Dotyczy: postępowania prowadzonego w trybie przetargu nieograniczonego, zgodnie z przepisami ustawy z dnia 29 stycznia 2004 r. Prawo zamówień publicznych, (Dz. U. z 2017 poz. 1579 ze zm.), zwaną dalej „ustawą Pzp, którego przedmiotem jest wyłonienie wykonawcy do realizacji zadania pn.: „**Budowa kanalizacji sanitarnej w miejscowości Bukowiec**”.

W związku z zapytaniem skierowanym do Zamawiającego podaje się zgodnie z art. 38 ust. 2 ustawy Pzp treść zapytania wraz z wyjaśnieniami:

FUNDAMENT POD PRZEJŚCIEM

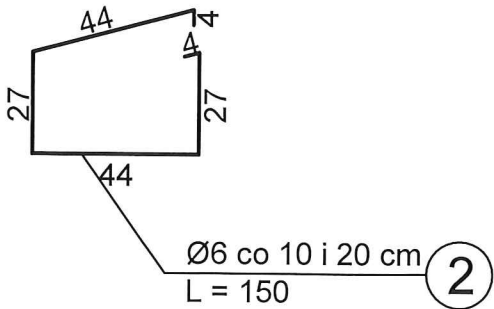
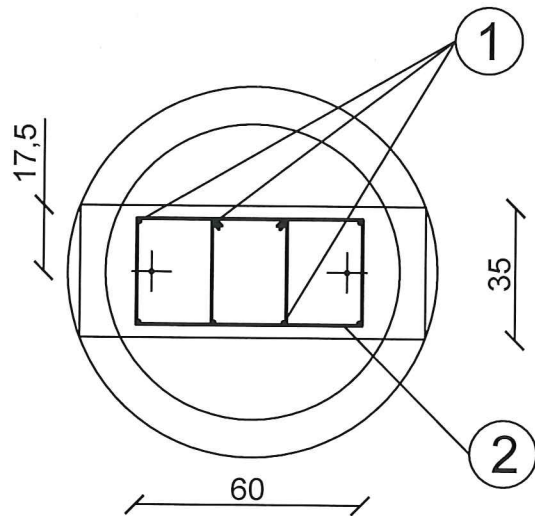
Zgodnie z przedmiarem robót należy wykonać podpory (studnie Fi800mm) wypełnione betonem B25 z wykonaniem zbrojenia w studniach i umieszczeniem strzemion pod konstrukcję (wg rysunku). Prosimy o uzupełnienie dokumentacji projektowej o brakujący rysunek techniczny wykonania wymaganych podpór.

Załączamy brakujący rysunek.

Link do pobrania: <http://esolina.pl/przejrzysta/przetargi2018/rys-s18.pdf>
